Mauvais contact au niveau du câble du capteur.

- Capteur de bulles BS 3/8x3/32 L1,7 -

NOTIFICATION DE SÉCURITÉ URGENTE

SRN Fabricant :	DE-MF-000020091
Référence FSCA :	1427918 – Capteur de bulles – Mauvais contact au niveau du câble du capteur
Type de notification de sécurité :	Nouveau
Produits concernés :	BS 3/8x3/32 L1.7 Mat. 701055720 (Capteur de bulles pour tubulure 3/8" x 3/32", longueur 1,7 m)
Identifiant unique du dispositif :	04037691816432
Numéros de série concernés :	Tous les numéros de série sont potentiellement concernés.
À l'attention des :	Utilisateurs du dispositif médical indiqué ci-dessus

Figure 1 Image d'un capteur de bulles veineux

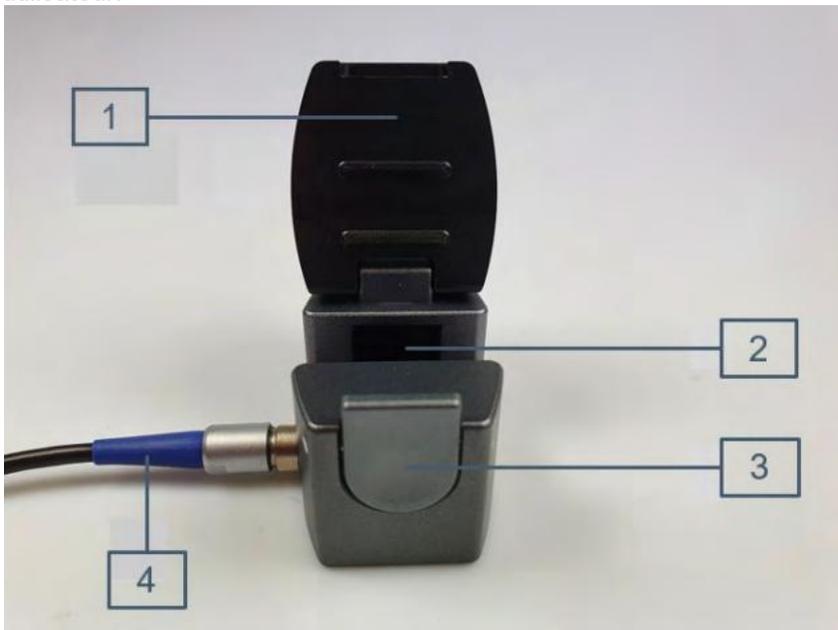
Des investigations internes ont mis en évidence un problème de durabilité du câble de connexion (voir Fig. 1, position [4]) près de la connexion au capteur de bulles. Une flexion excessive du câble peut entraîner un mauvais contact, ce qui peut déclencher les erreurs « Capteur de bulles veineux défectueux » ou « Capteur de bulles veineux déconnecté » sur le dispositif médical connecté (ROTAFLOW II ou CARDIOHELP-i). Ces erreurs peuvent se produire temporairement lorsque le câble est déplacé ou de manière permanente si la connexion est complètement compromise.

- Le **capteur de bulles veineux reste fonctionnel jusqu'à ce qu'une erreur** (« Capteur de bulles veineux défectueux » ou « Capteur de bulles veineux déconnecté ») s'affiche sur le dispositif principal.
- **Pour éviter que des erreurs ne se produisent, veuillez suivre ces directives lors de la manipulation des capteurs de bulles veineux :**
 1. **Évitez d'enrouler ou de tordre le câble du capteur !** Lorsque du rangement des produits concernés, placez-les sans les tasser dans une boîte ou un sac afin d'éviter tout dommage.
 2. **Évitez de plier excessivement** le capteur de bulles veineux.
 3. **Manipulez le câble du capteur avec précaution pendant le nettoyage.** Ne tirez pas avec une force excessive sur le câble pendant que vous l'essuyez.

- **Remplacement des dispositifs concernés par des dispositifs non concernés.**
